廃炉発官 R 7 第 6 1 号
令和 7 年 7 月 2 9 日

福島第一原子力発電所 特定原子力施設に係る実施計画 変更認可申請書

○福島第一原子力発電所 特定原子力施設に係る実施計画

今後、「処理途上水」をALPSにて再浄化(二次処理)を行うために、処理途上水移送配管の設置を行う。

添付資料－ 1 ： 全体概要図及び系統構成図

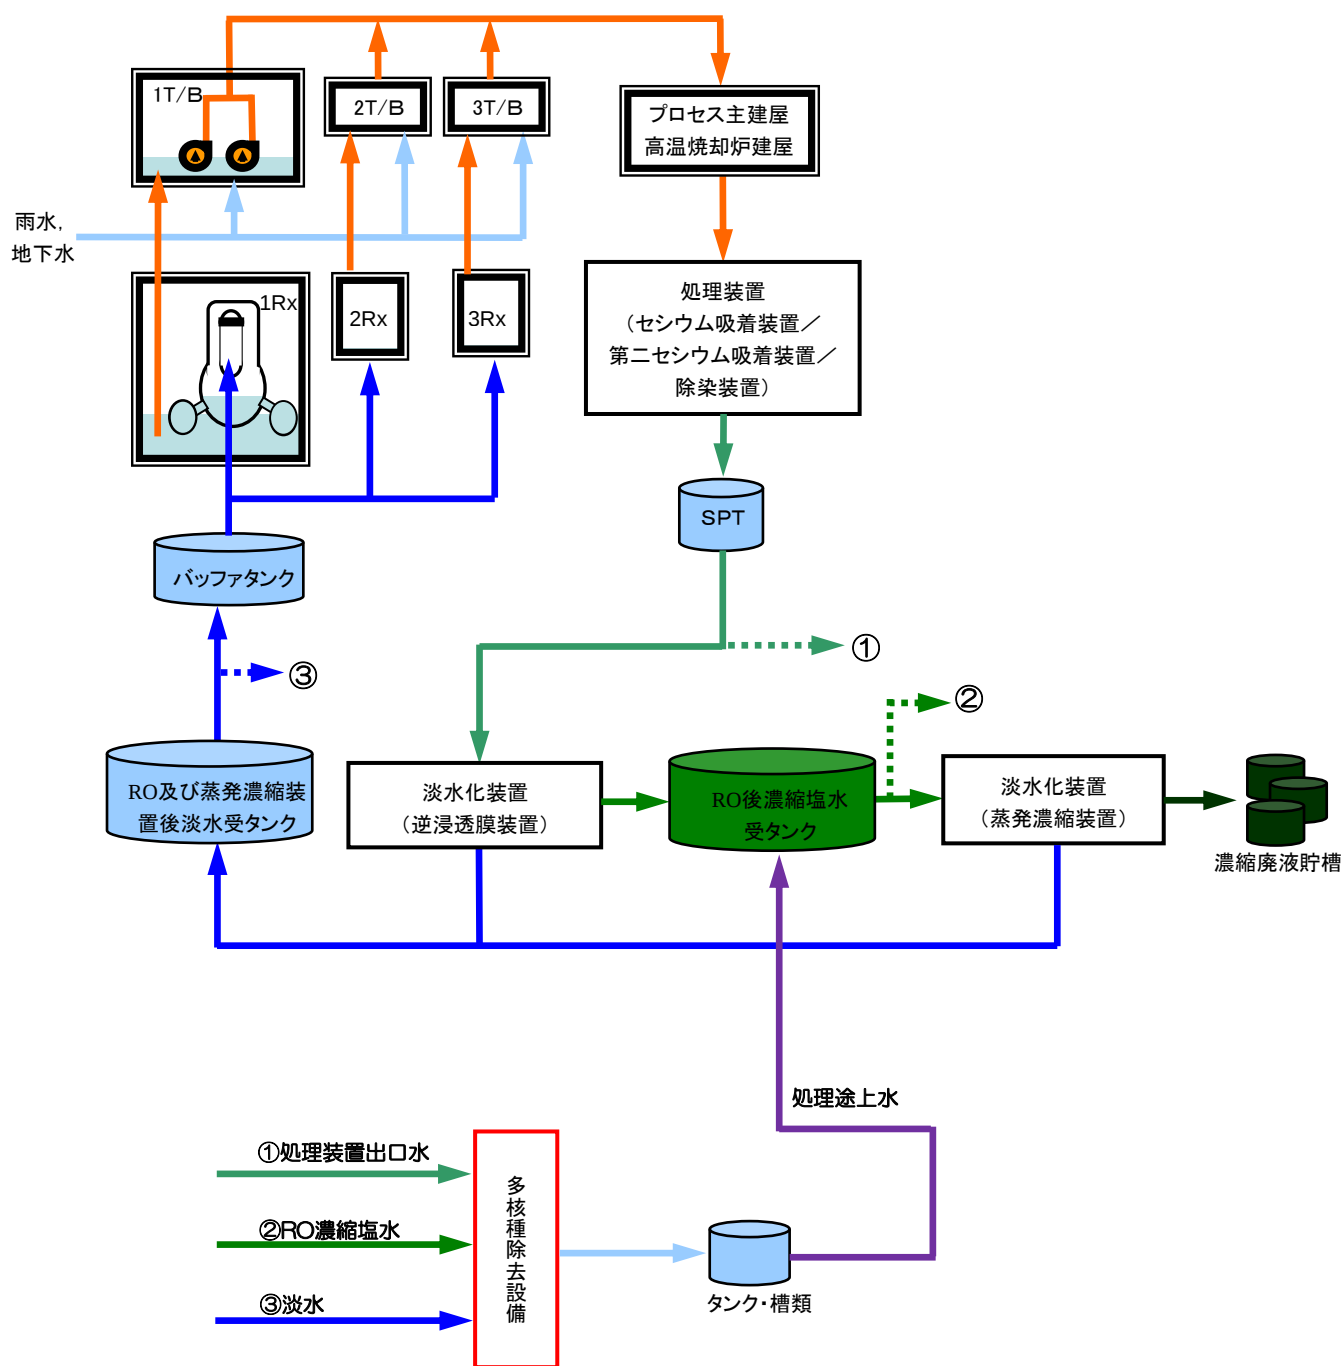
添付資料－1

- ・処理途上水移送配管設置に伴う図面の変更

図－ 1 汚染水処理設備並びに増設多核種除去設備等の全体概要図

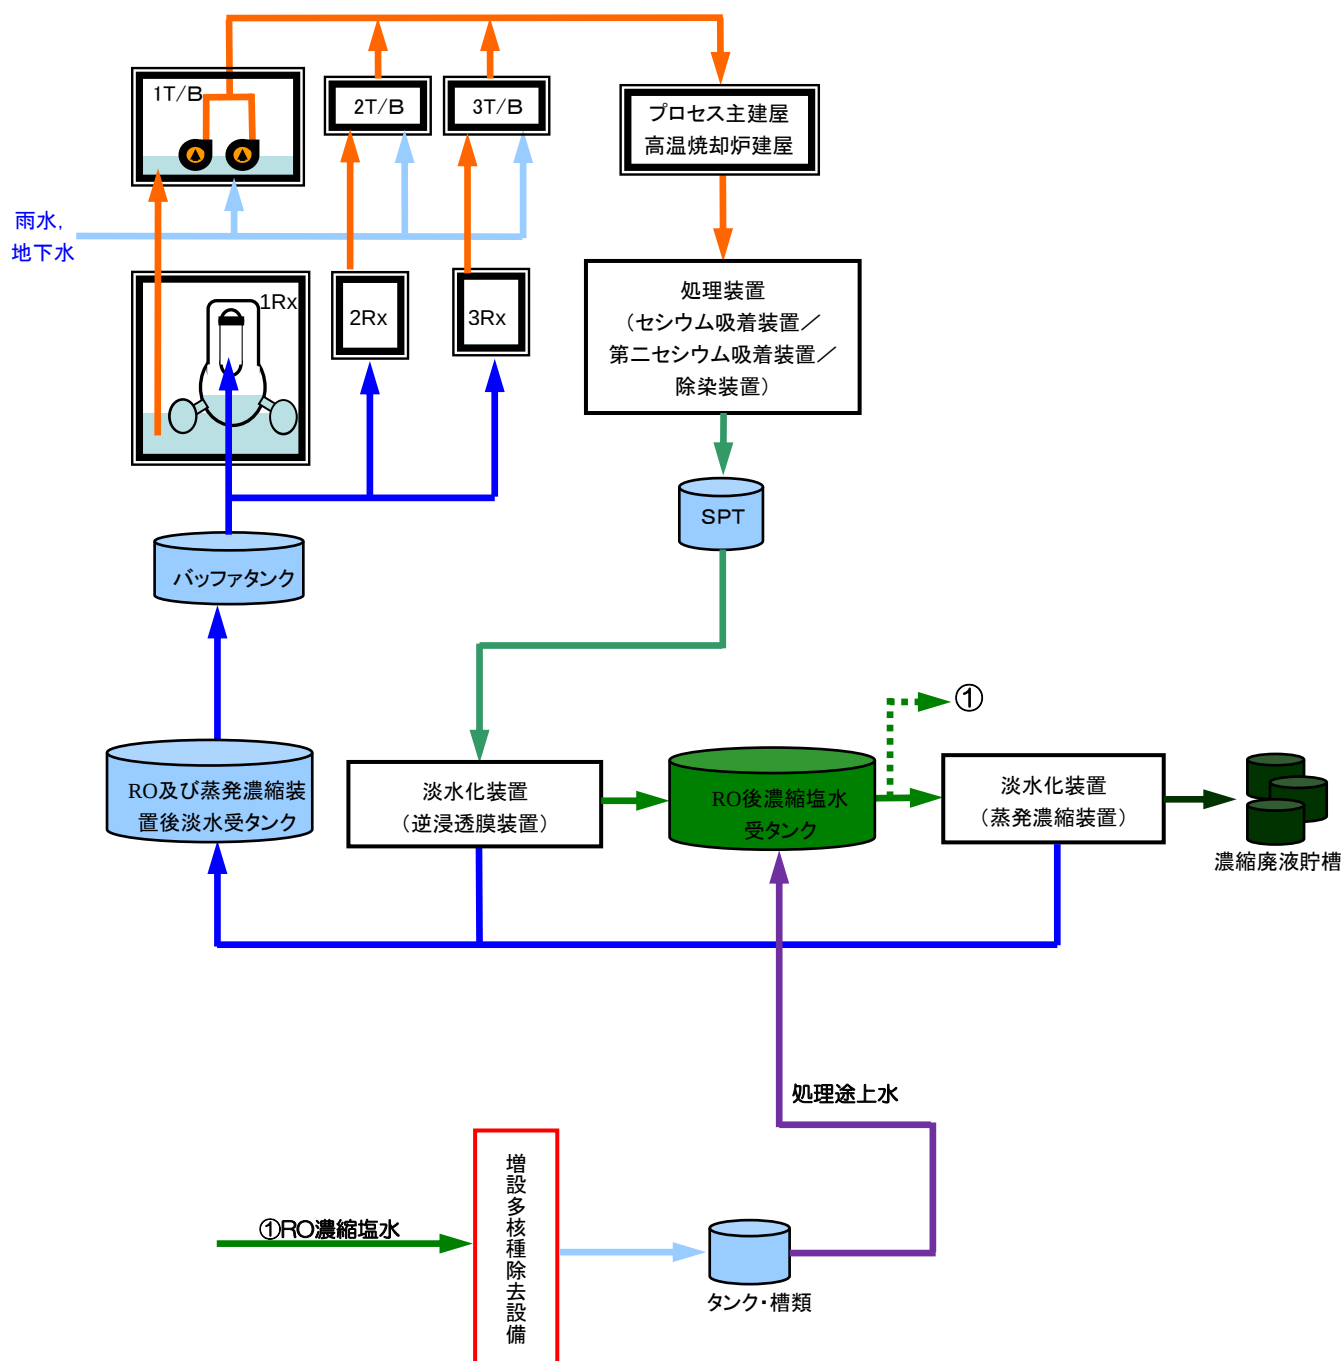
添付資料－1

- ・処理途上水移送配管設置に伴う図面の変更

図－１ 汚染水処理設備並びに高性能多核種除去設備等の全体概要図

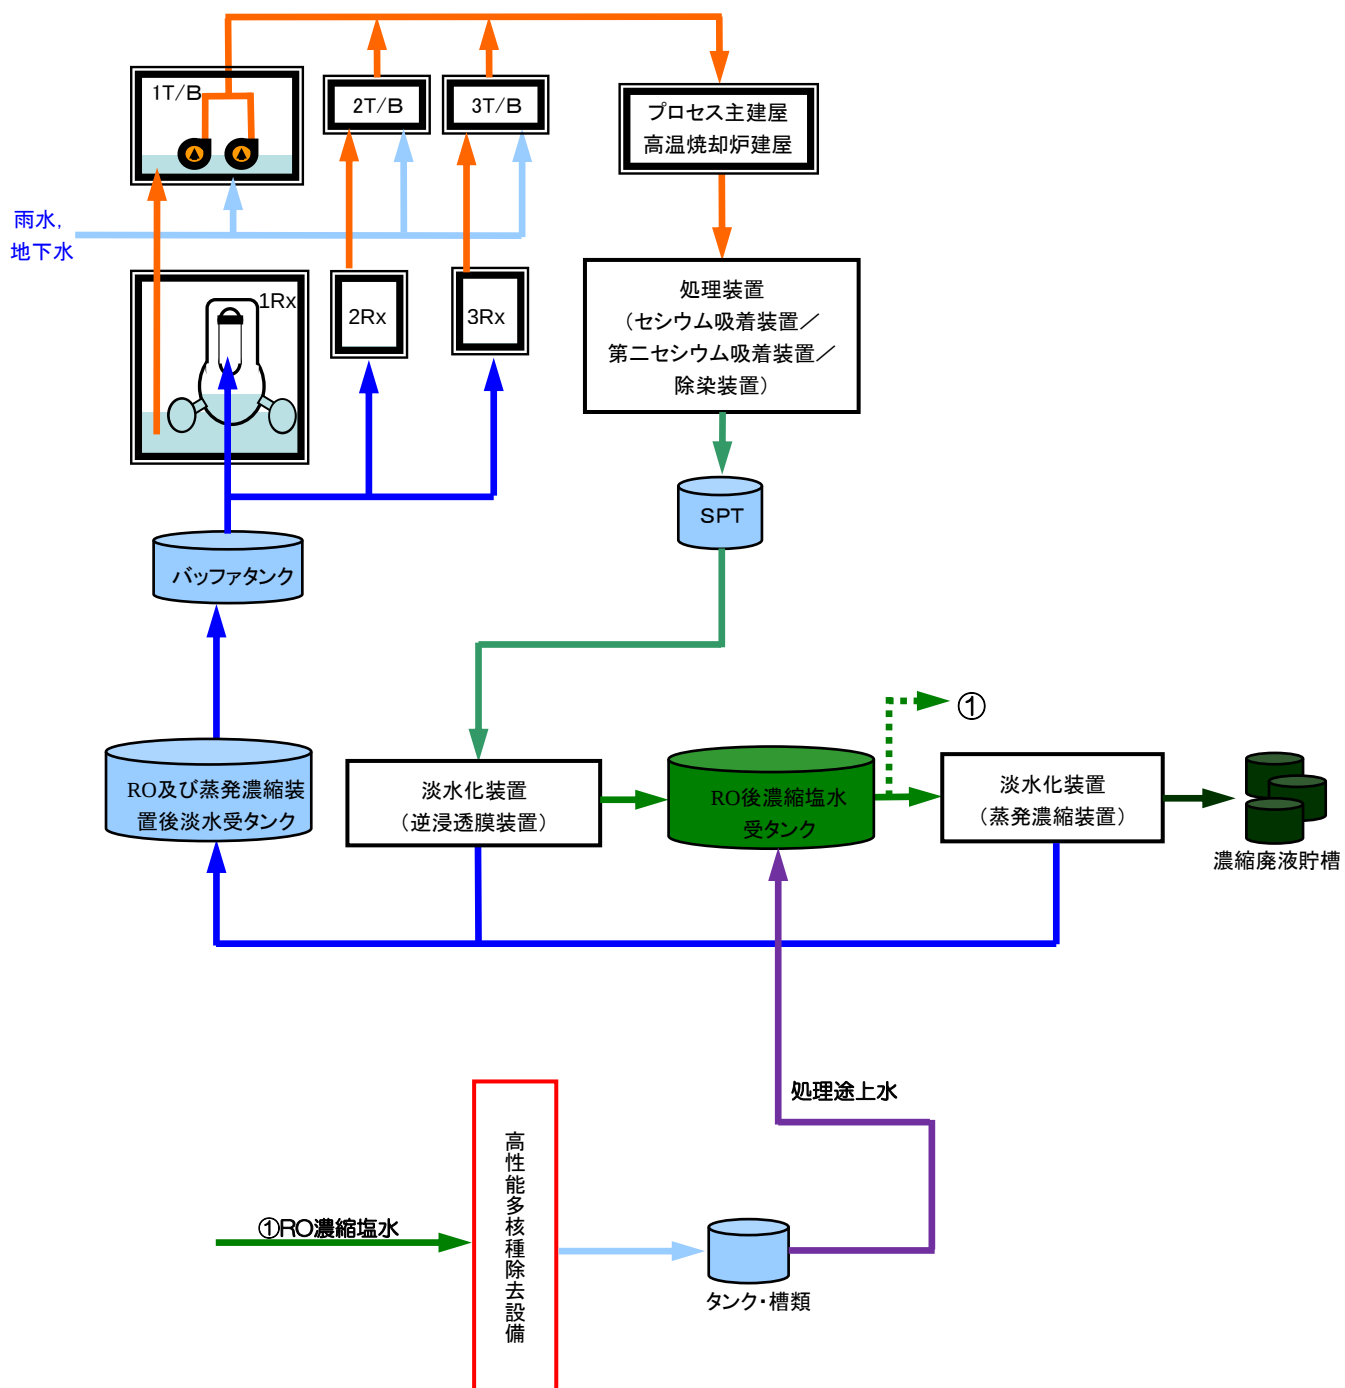
添付資料－1

- ・処理途上水移送配管設置に伴う図面の変更
